美浜発電所保安規定審査資料	RO
提出年月日	2021年8月27日

美浜発電所原子炉施設保安規定変更認可申請書

美浜発電所 原子炉施設保安規定

( 1 ) 美浜発電所 1号及び 2号発電用原子炉施設廃止措置計画の変更認可申請書の反映による変更

## 4. 放出管理目標値の号炉分割について (第101条、102条、168条、169条)

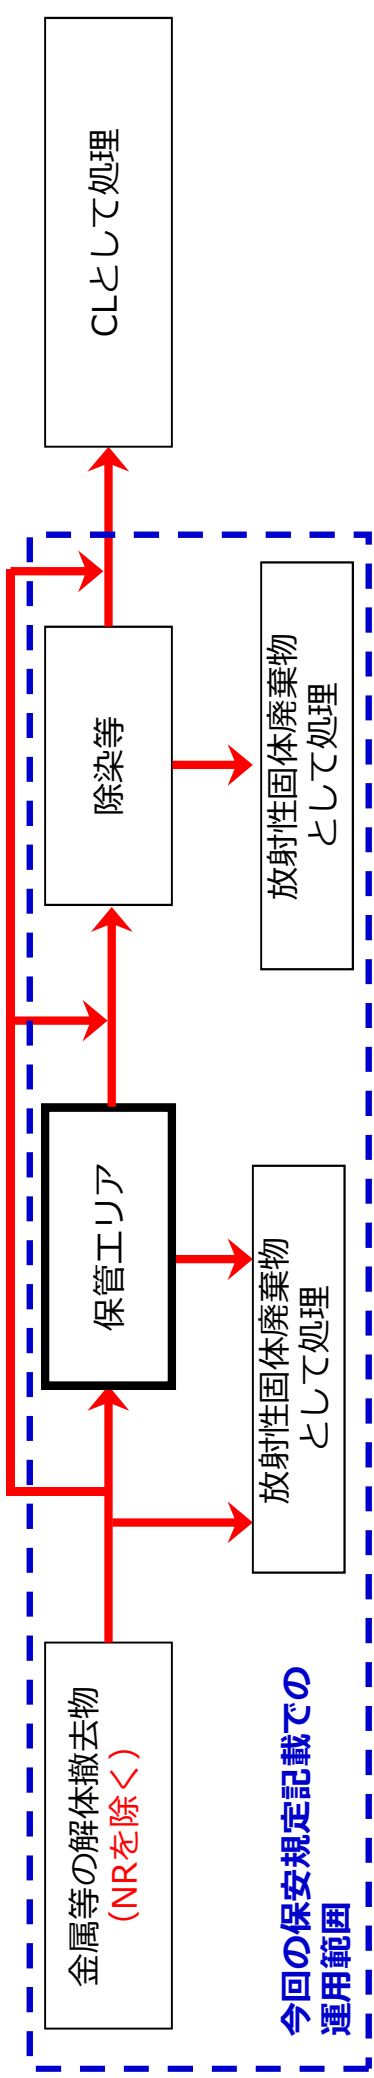
- 放出管理目標値について、1,2号炉と3号炉と3号炉で管理すべき核種が異なるため、それぞれ設定する。

保安規定 第1編 (3号炉)		保安規定 第2編 (1号炉および2号炉)	
第101条 (放射性液体廃棄物の管理)		第168条 (放射性液体廃棄物の管理)	
表101-1		表168-1	
項目	変更前	変更前	変更後
放射性液体廃棄物 (トリチウムを除く。)	放出管理目標値 (1,2,3号炉) $7.1 \times 10^{10}$ Bq/年	放出管理目標値 (1,2,3号炉) $7.1 \times 10^{10}$ Bq/年	放出管理目標値 (1,2号炉) $2.1 \times 10^7$ Bq/年
表101-2		表168-2	
項目	変更前	変更前	変更後
トリチウム	放出管理の基準値 (1,2,3号炉) $1.1 \times 10^{14}$ Bq/年	放出管理の基準値 (1,2,3号炉) $1.1 \times 10^{14}$ Bq/年	放出管理の基準値 (1,2号炉) $1.7 \times 10^{13}$ Bq/年
第102条 (放射性気体廃棄物の管理)		第169条 (放射性気体廃棄物の管理)	
表102-1		表169-1	
項目	変更前	変更前	変更後
放射性気体廃棄物 希ガス よう素 1 3 1	放出管理目標値 (1,2,3号炉) $1.0 \times 10^{15}$ Bq/年 $2.5 \times 10^{10}$ Bq/年	放出管理目標値 (1,2,3号炉) $1.0 \times 10^{15}$ Bq/年 $2.5 \times 10^{10}$ Bq/年	放出管理目標値 (1,2号炉) $2.6 \times 10^8$ Bq/年
